**"PROYECTO EJECUTIVO, CÁLCULO Y RECONSTRUCCIÓN DEL  
MUELLE DE LA TERMINAL FLUVIAL DEL PUERTO DE ROSARIO"**

**CIRCULAR ACLARATORIA N° 1 (CON CONSULTA)**

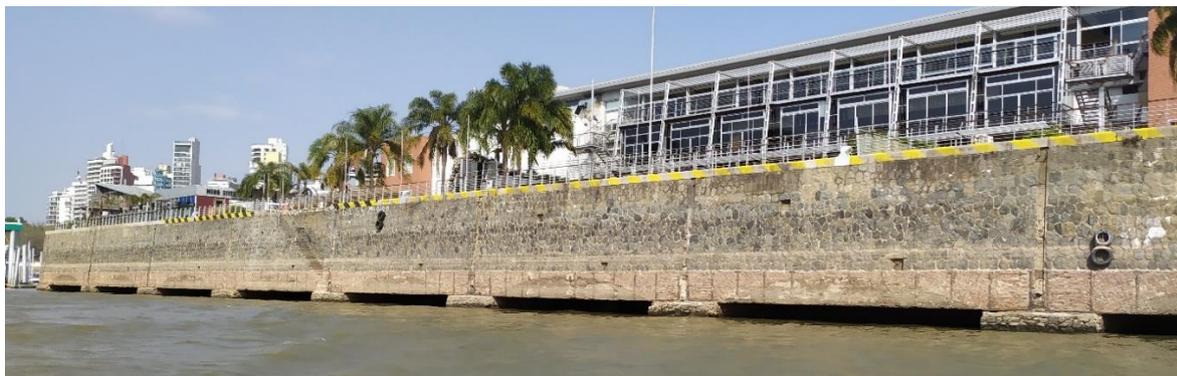
*“Item 7.2.6 de la Planilla de Cotización- Retiro y disposición final de defensas existentes: Qué cantidad de defensas existen actualmente?”*

Se acompaña fotografía del frente del muelle. Se requiere el retiro de restos de defensas de madera y herrajes de sujeción, como así también neumáticos y todo elemento que se encuentren sobre el muro de piedra existente.
